RESOLUCION No. 706 DEL 10 DE ABRIL DE 2025 ARMENIA QUINDIO

“POR MEDIO DEL CUAL SE NIEGA UN PERMISO DE VERTIMIENTO DE AGUAS RESIDUALES DOMÉSTICAS PARA UNA (1) VIVIENDA CAMPESTRE QUE SE ENCUENTRA CONSTRUIDA EN EL PREDIO DENOMINADO 1) LOTE NUMERO 22 “CONDOMINIO CAMPESTRE OASIS DEL BOSQUE” UBICADO EN LA VEREDA CALARCA DEL MUNICIPIO DE CALARCA (Q) Y SE ADOPTAN OTRAS DISPOSICIONES”

"CONCEPTO TÉCNICO DE NEGACIÓN PARA TRÁMITE DE PERMISO DE VERTIMIENTO CTPV-042-2025"

Imagen 2. Capacidad de uso de suelo en la ubicación del vertimiento

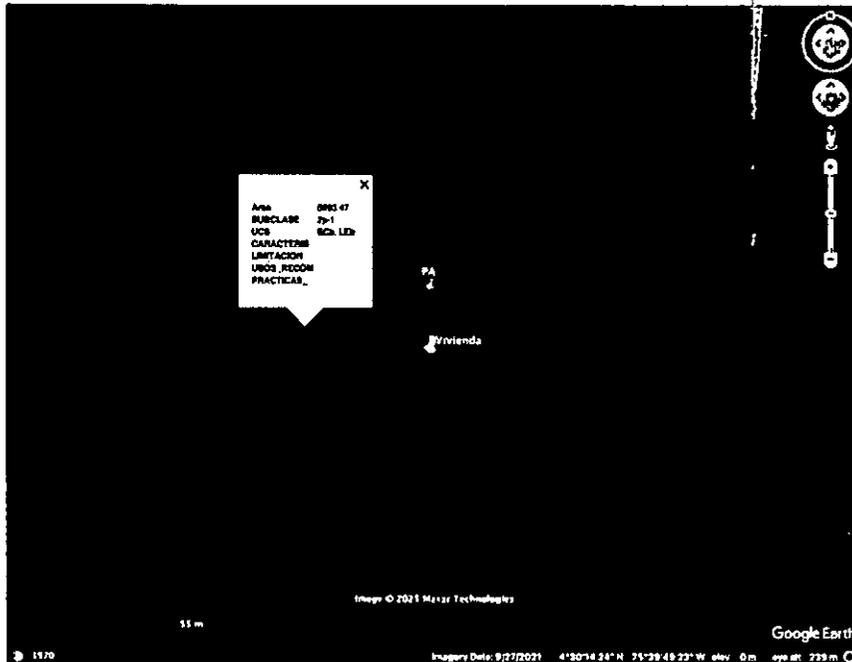
Según lo observado en Google Earth Pro, se evidencia que el punto de descarga se encuentra por fuera de polígonos de Suelos de Protección Rural y de Áreas y Ecosistemas Estratégicos. Además, se evidencia que dicho punto se encuentra ubicado sobre suelo con capacidad de uso agrológico 2p-1 (ver Imagen 2). No se observaron nacimientos ni drenajes superficiales en el área de influencia directa de la disposición final.
